**Oggetto: [CUP: 9833] Progetto di un impianto agrivoltaico di potenza complessiva pari a 19,99 MW, da realizzare in agro del Comune di Forenza (PZ), in località "Tufaroli", e delle relative opere di connessione alla RTN, ricadenti anche nel Comune di Palazzo San Gervasio (PZ). Codice pratica MYTERNA n. 202202741.**

**Proponente: Emmeuno Solar S.r.l.**

**Controdeduzioni del proponente alle osservazioni presentate dalla società Aren Green S.r.l. con nota prot. 71/2024/UT/PA del 17/04/2024.**

Figura 1 – Area di progetto con indicazione degli interventi agronomici e posizionamento dei moduli fotovoltaici.

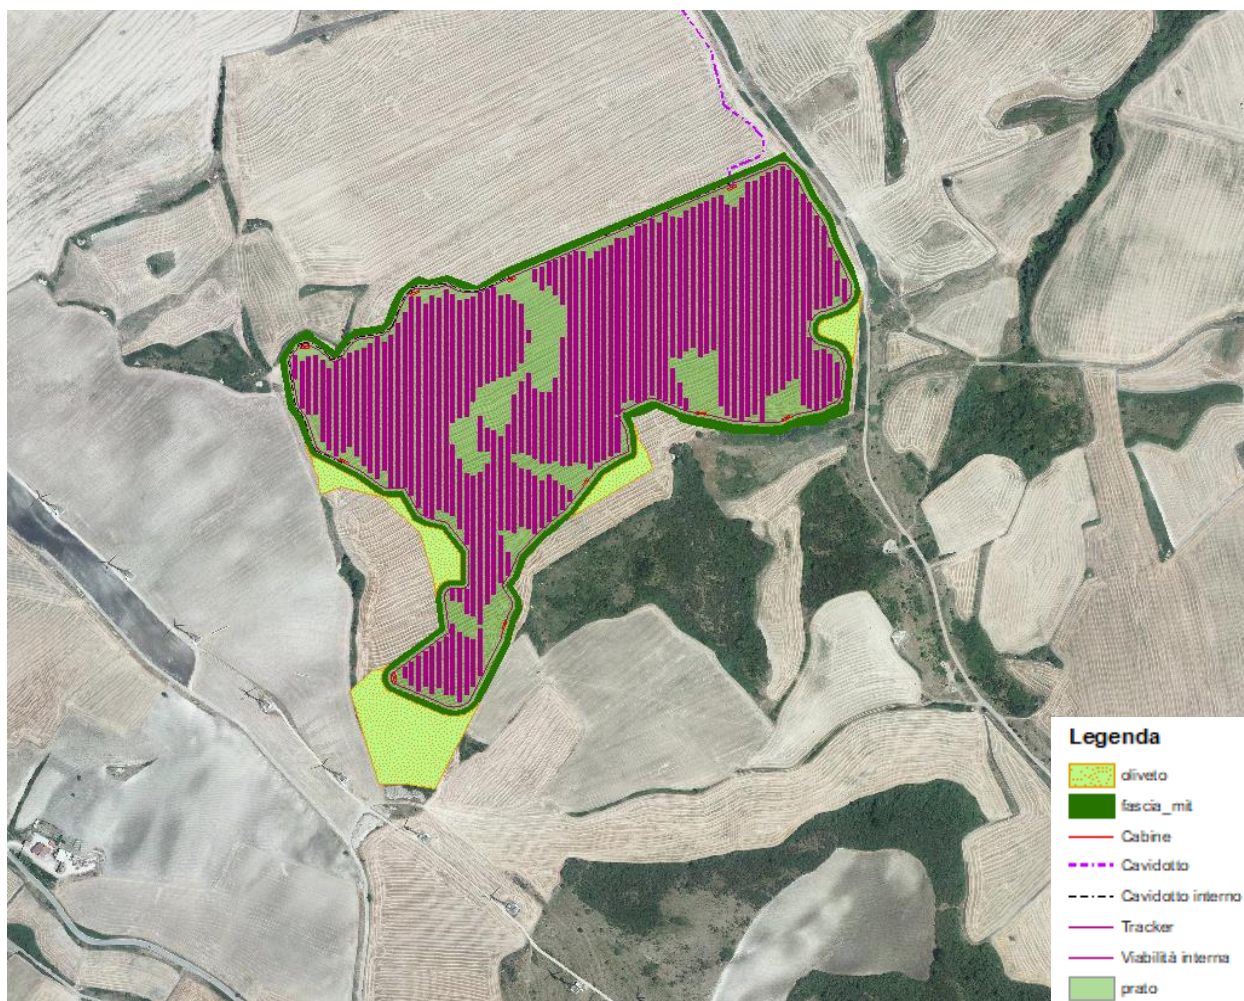
Nel seguito delle osservazioni procedurali prodotte dalla Aree Green S.r.l., si fa inoltre osservare, che l'impianto **FOTOVOLTAICO** presentato dalla Emmeuno interferisce con la pista e la piazzola dell'aerogeneratore TU2 dell'impianto presentato dalla Aren Green S.r.l. A seguire, viene inoltre evidenziato come l'impianto eolico di 60MW presentato dalla Aren Green S.r.l. occupi molto meno suolo rispetto all'impianto presentato dalla Emmeuno (nello specifico, una superficie di solo ~11ha per l'impianto eolico contro i ~27ha dell'impianto presentato dalla Emmeuno), asserendo che "Questa occupazione di suolo, oltretutto, risulta puntuale per quanto concerne l'eolico AREN, determinando un minore impatto sul paesaggio circostante".

A tal proposito, la scrivente, intende porre l'attenzione su un particolare di non poco conto, ovvero che il progetto presentato al MASE da parte della medesima scrivente non è un impianto fotovoltaico, come più volte affermato dalla AREN, ma bensì un progetto **AGRIVOLTAICO** elaborato in conformità ai criteri dettati dalle Linee Guida del MISE pubblicate nel giugno 2022.

Infatti, come è possibile leggere nella "**Relazione Agronomica e di Mitigazione e Miglioramento Ambientale**" allegata al progetto:

figura 9 - Carta dell'Intervisibilità Potenziale. In verde l'area con presenza di intervisibilità potenziale.

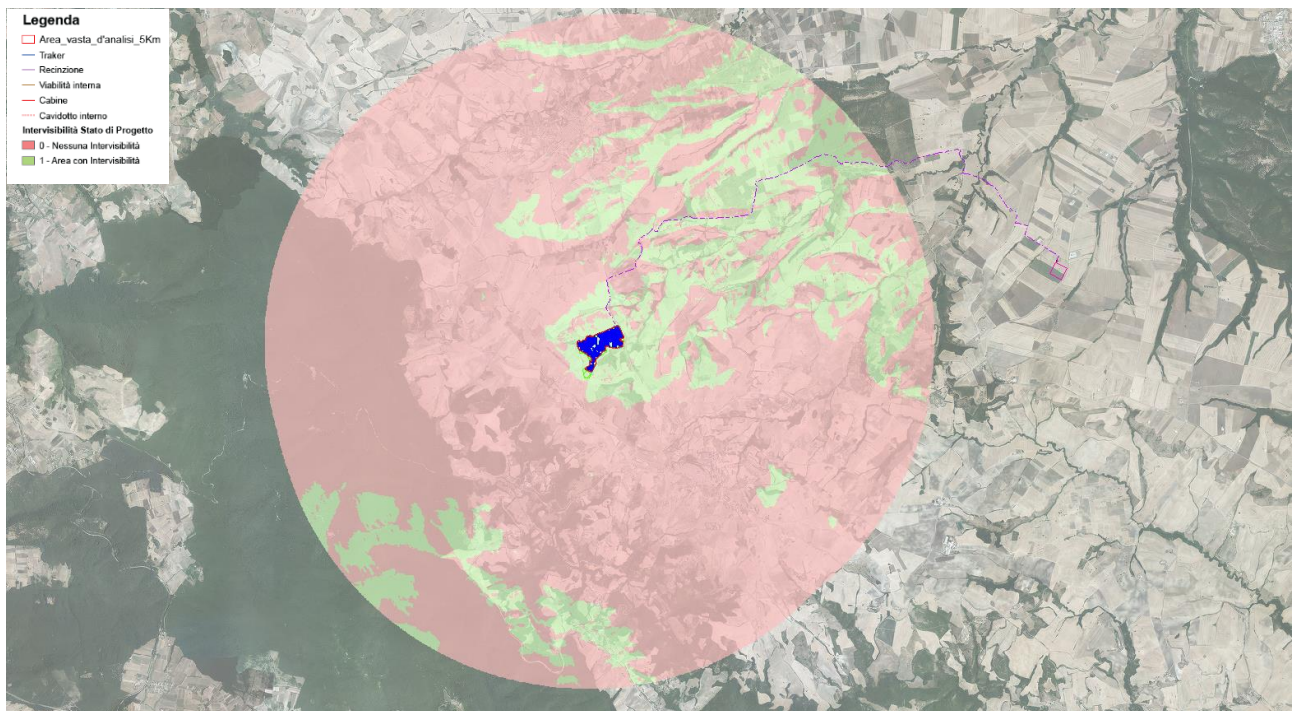
Infatti, come già riportato la AREN afferma che il loro progetto eolico determina un minore impatto sul paesaggio.

Entrando nel merito, come è possibile leggere nella Relazione Paesaggistica, l'analisi di intervisibilità nell'area di analisi, che si ricorda essere di soli 5km (valore assai precauzionale dato che non esiste un limite prescritto dalla normativa vigente), restituisce una situazione di alterazione della percezione visiva per un'area di poco inferiore al 21% (20,96281).
